ENTREPRISE
D'ÉTUDES DE CONSTRUCTION
ET DE PARACHÈVEMENT
DES ROUTES D'ÉTAT
DANS L'EMPIRE OTTOMAN

Inspection des travaux de la
route de Moudania à Trillia.

RAPPORT DE L'INSPECTEUR GÉNÉRAL

Modifications à apporter au projet N^o 2 Dossier N^o 1

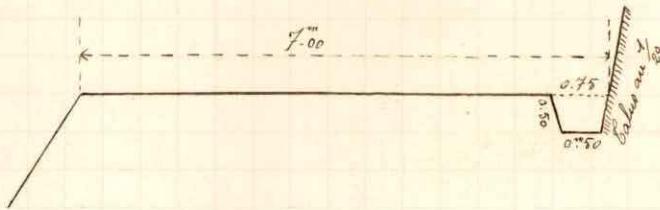
1^e. La décision ministérielle du 14th Juillet 1911 prescrit que la largeur de la route entre les points 16.070 et 16.470 doit être portée à 7^m compris fossés.

Le profil en travers suivant devra être appliquée
